工程指示 / 要求簡箋(E.I.)

工程指示編號：EI / 1110 / 19

工程名稱：觀塘裕民坊

工程項目：Glass Cladding 拆圖(T2M 百葉及生窗修改)

T2M

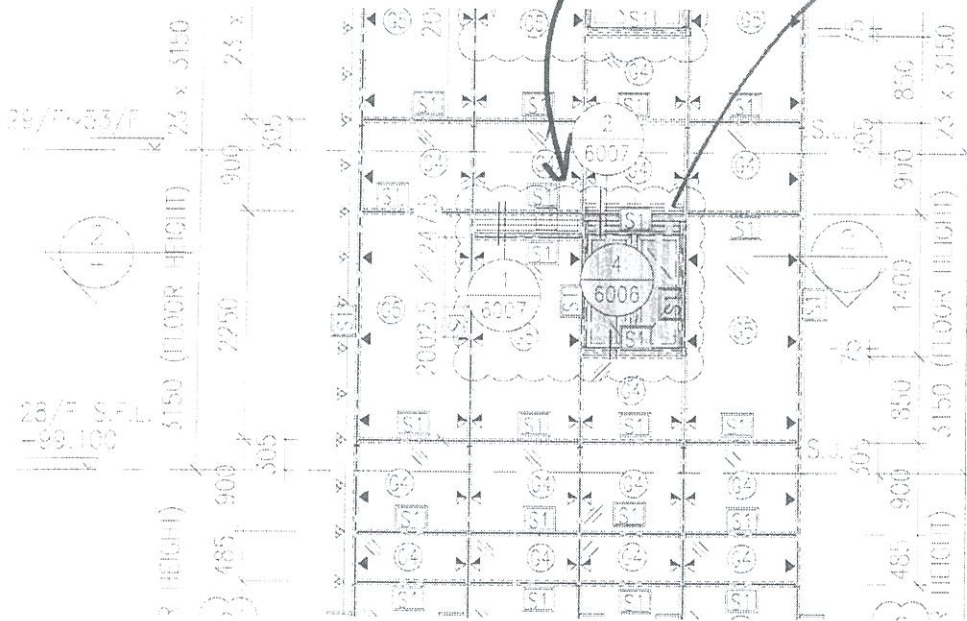
① Louvre 上
加 Louvre

① Louvre 上
加 Louvre

T2M

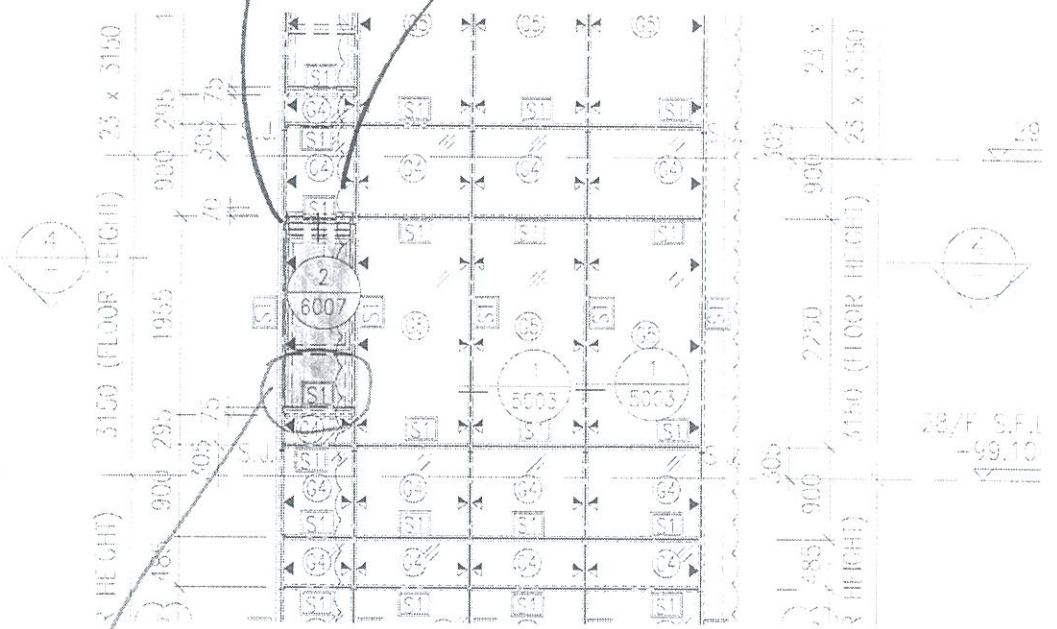
細分
下面玻璃
高度

窗底

B

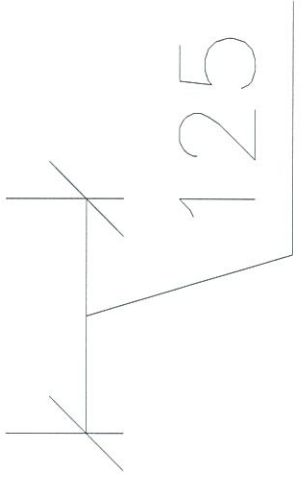
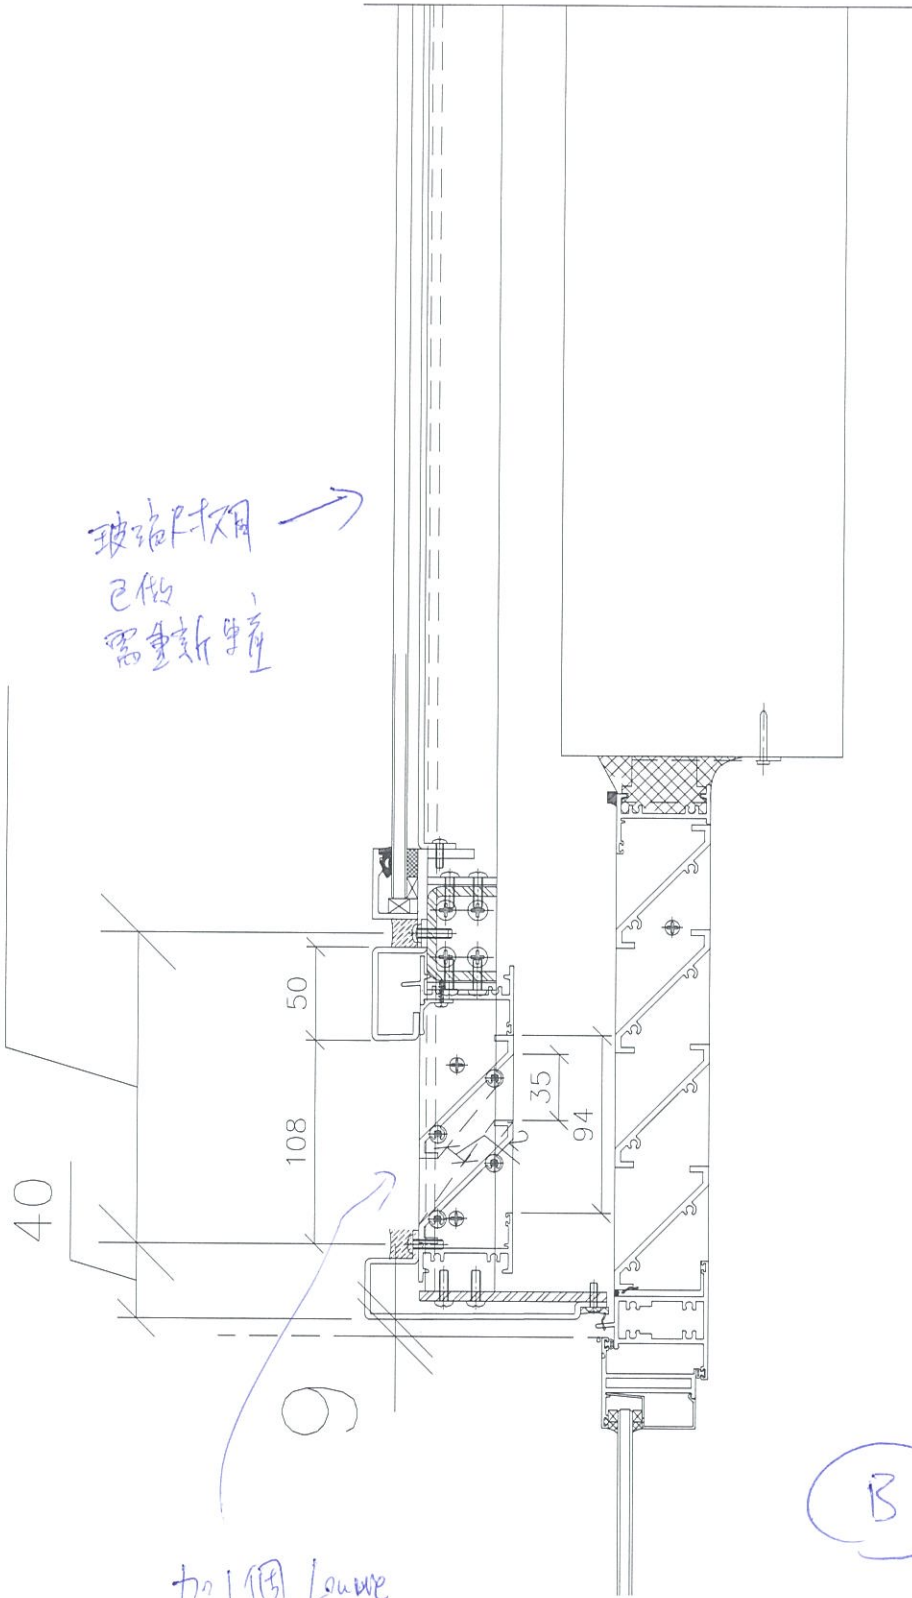
玻璃封閉
已做
需重新
→

加一個 Louve

玻璃已做
尺寸不同
完全新建

加设百叶

(C)

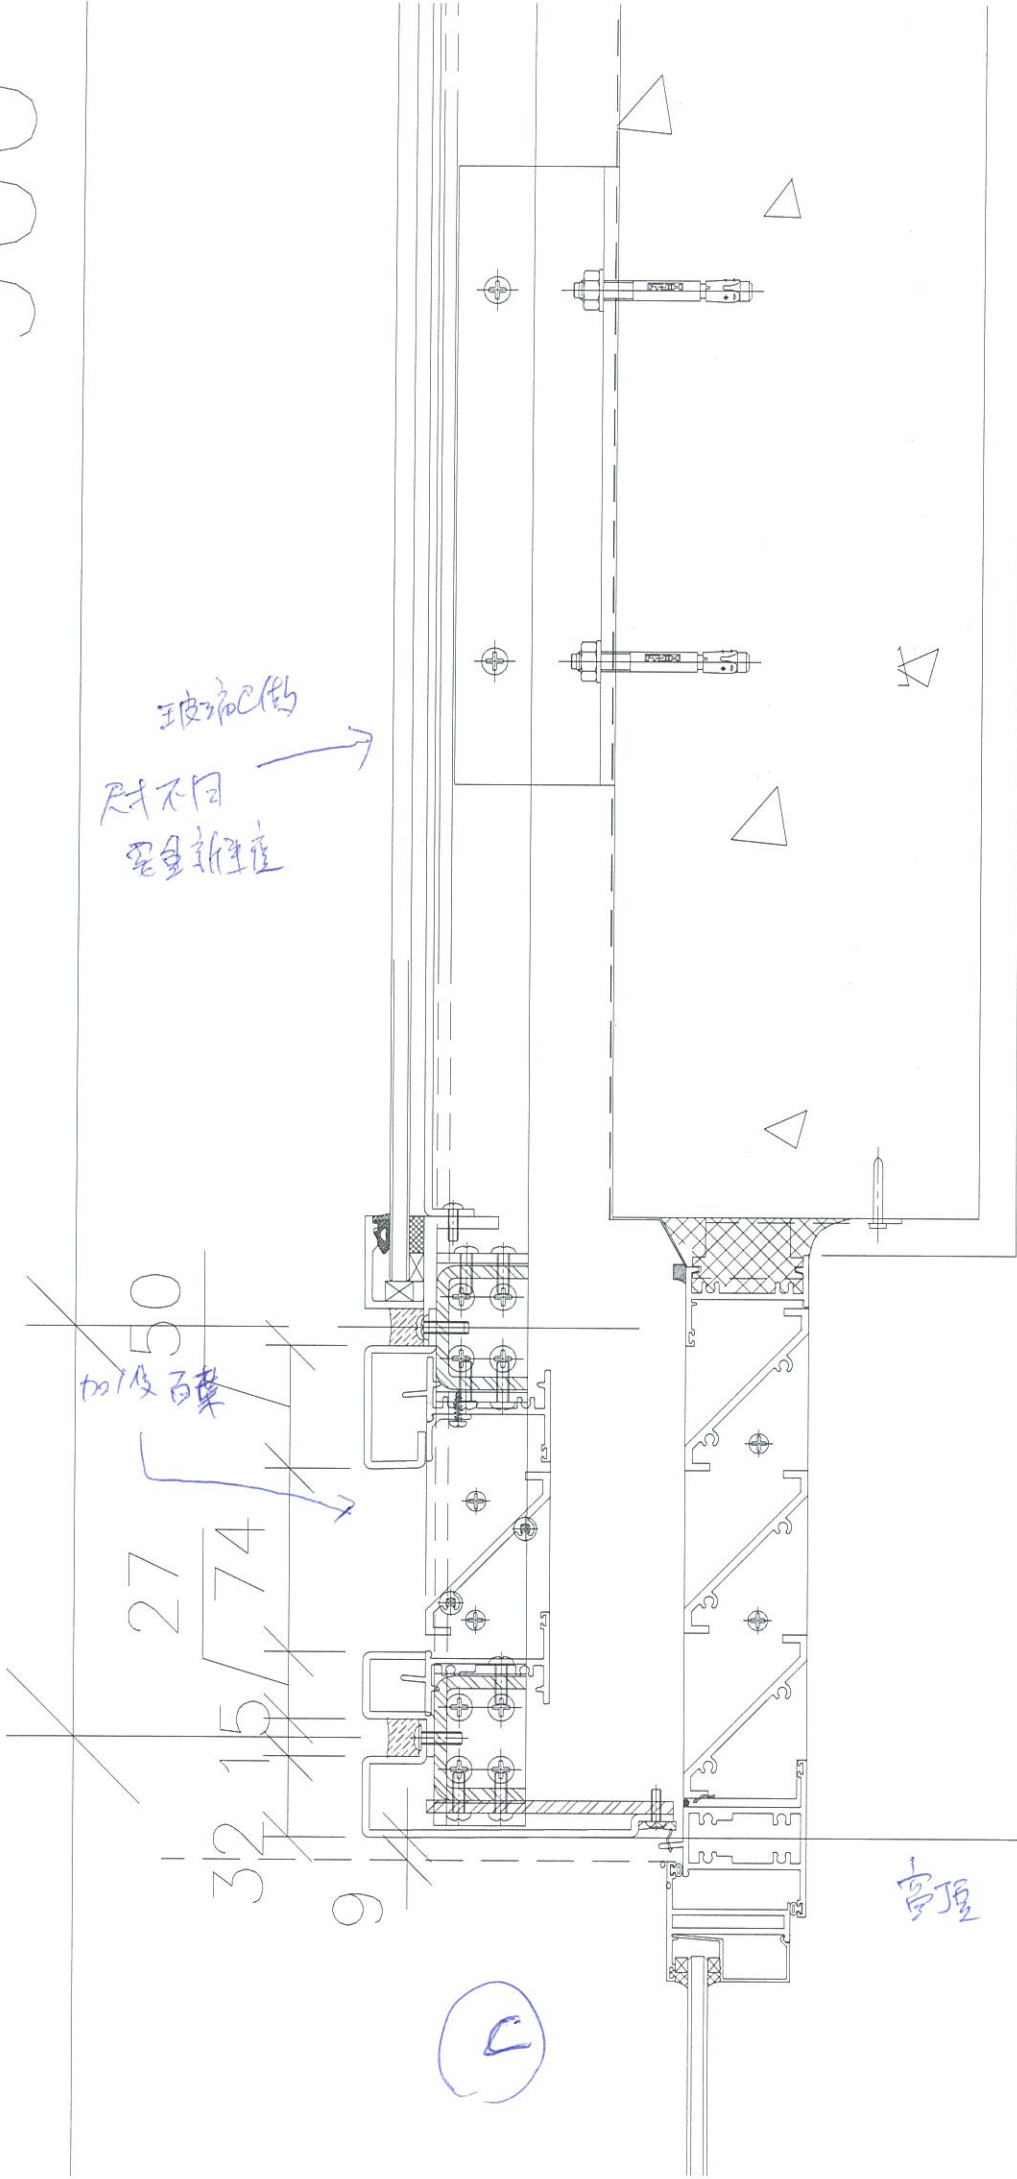
纤维
下面玻璃
加高至窗框

玻璃已做
尺寸不同
要重新做
